Zones Accélération des Energies Renouvelables à Milhac-de-Nontron

Contribution de l'association VIAPL à la concertation

CARTE DES ZONES FAVORABLES A L'EOLIEN A MILHAC-DE-NONTRON

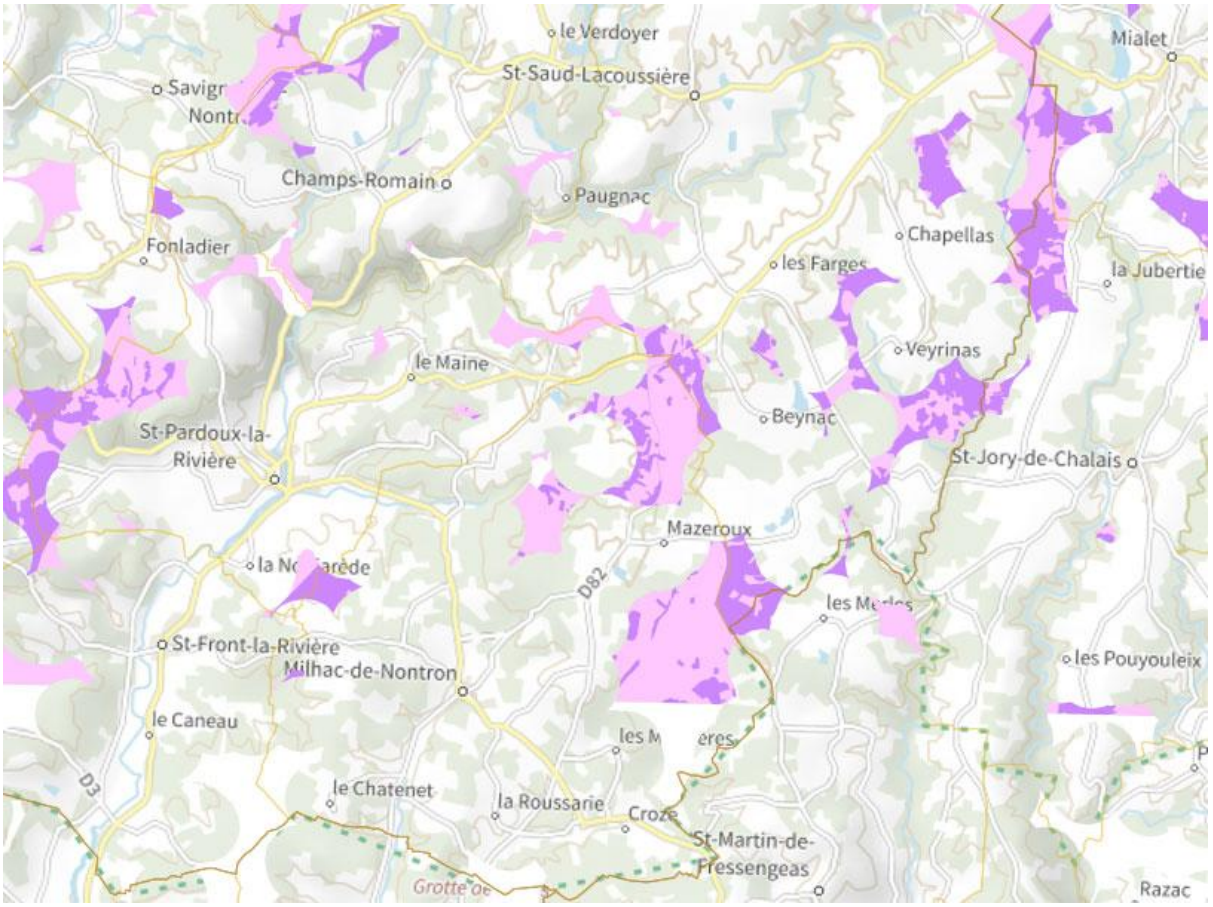
Cette carte fait figurer quatre zones dont **une seule, la zone 0, est une zone d'exclusion des éoliennes**
- **0 (sans couleur)** pour les zones dites rédhibitoires où l'éolien n'est pas envisageable,
- **1(rose)** pour les zones non potentiellement favorables du fait de forts enjeux avérés,
- **2 (violet)** pour les zones potentiellement favorables sous réserve de la prise en compte d'enjeux,
- **3 (prune)** pour les zones potentiellement favorables sous réserve de la prise en compte d'enjeux locaux. (Il n'y a pas de zone prune à Milhac-de-Nontron)

Vous pouvez constater que la commune de Milhac-de-Nontron est toujours identifiée comme étant susceptible d'accueillir des projets éoliens sur sa façade nord-est.
A l'issue des consultations en cours sur les ZAER, le préfet validera pour 5 ans la cartographie proposée en tenant compte, normalement, des remarques de chaque commune.

La loi du 10 mars 2023 permet aux élus de définir des zones d'accélération mais également des **zones d'exclusion**. Pour protéger la commune contre l'éolien industriel et limiter les velléités des promoteurs, nous invitons les élus à **demander une zone d'exclusion** pour l'éolien sur le secteur qui couvre les hameaux de Lajaunie, La Grange, Mazeroux et les Moulières. Si les élus ne demandent pas cette zone d'exclusion, **leur silence vaudra accord tacite.**
